Avis délibéré
de la Mission régionale d'autorité environnementale
Provence-Alpes-Côte d'Azur

sur le projet de centrale photovoltaïque sur le site de La
Louvière à La Verdière (83)

**N° MRAe
001850/A P**

Figure 2: Plan de masse du projet. Source: étude d'impact

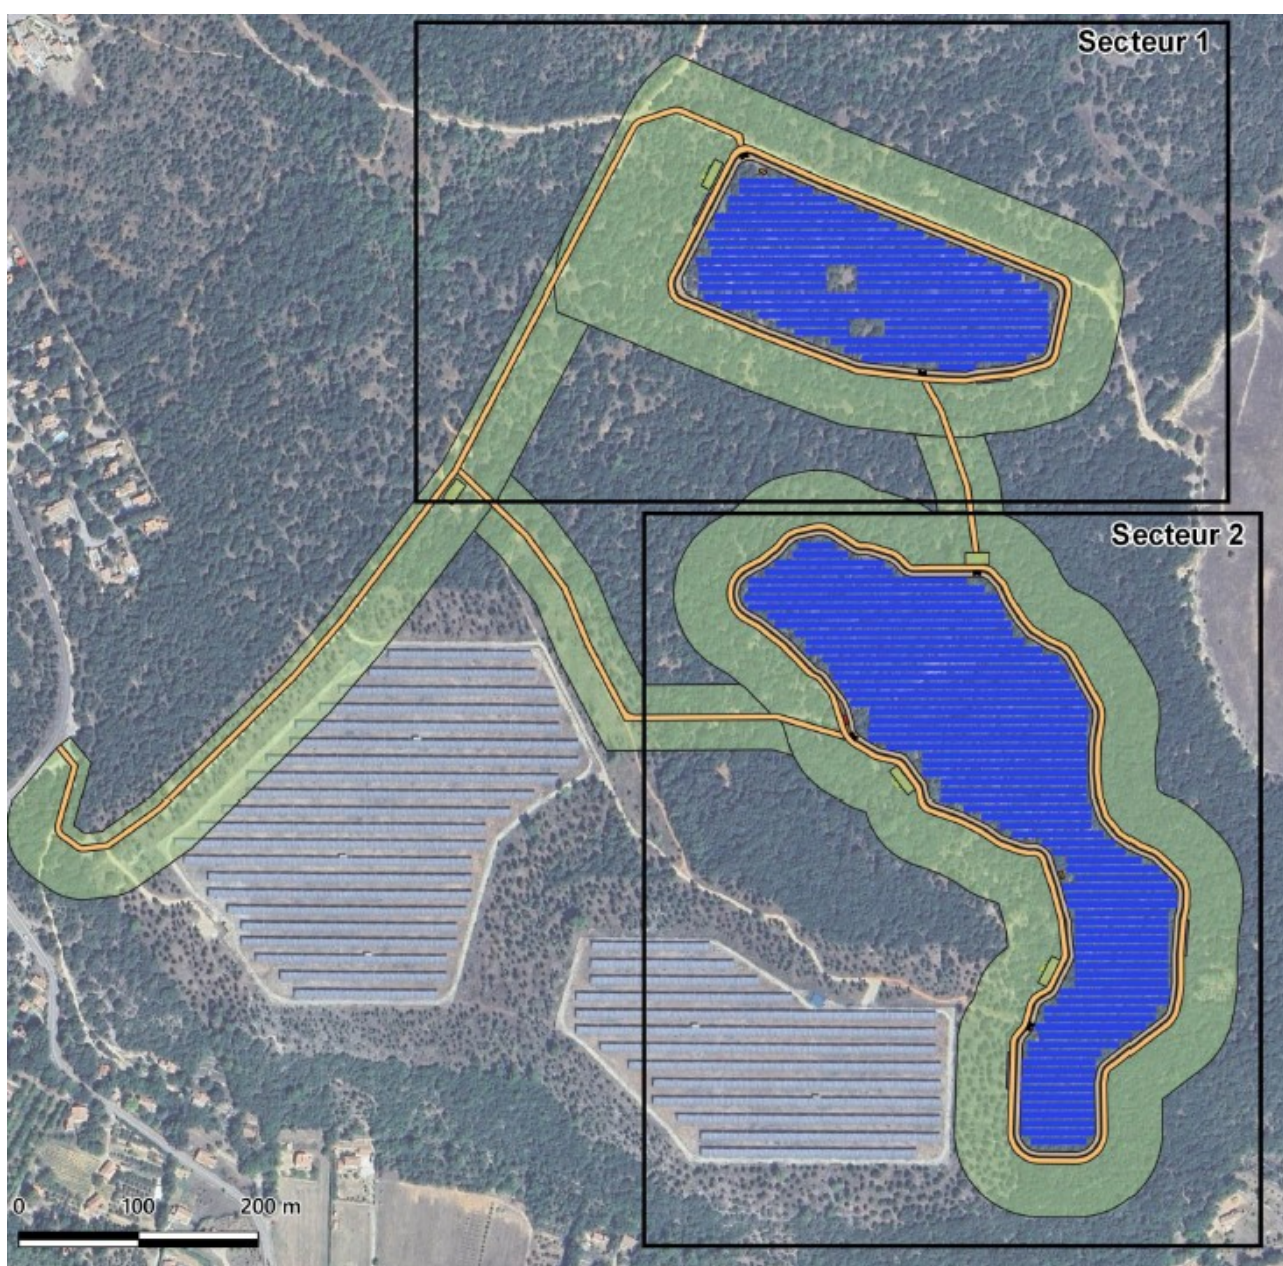
L'injection de l'électricité produite sur le réseau public de distribution nécessite de relier le poste de livraison à un poste source. L'étude d'impact indique qu'un raccordement « *au poste source de Barjols à 17,5 km* » est envisagé, sans toutefois en analyser les incidences, alors qu'il fait partie intégrante du projet².

La MRAe recommande de compléter le périmètre de projet pris en compte dans l'étude d'impact par l'opération de raccordement au poste source, d'en analyser les incidences et de prévoir, le cas échéant, des mesures d'évitement et de réduction adaptées.
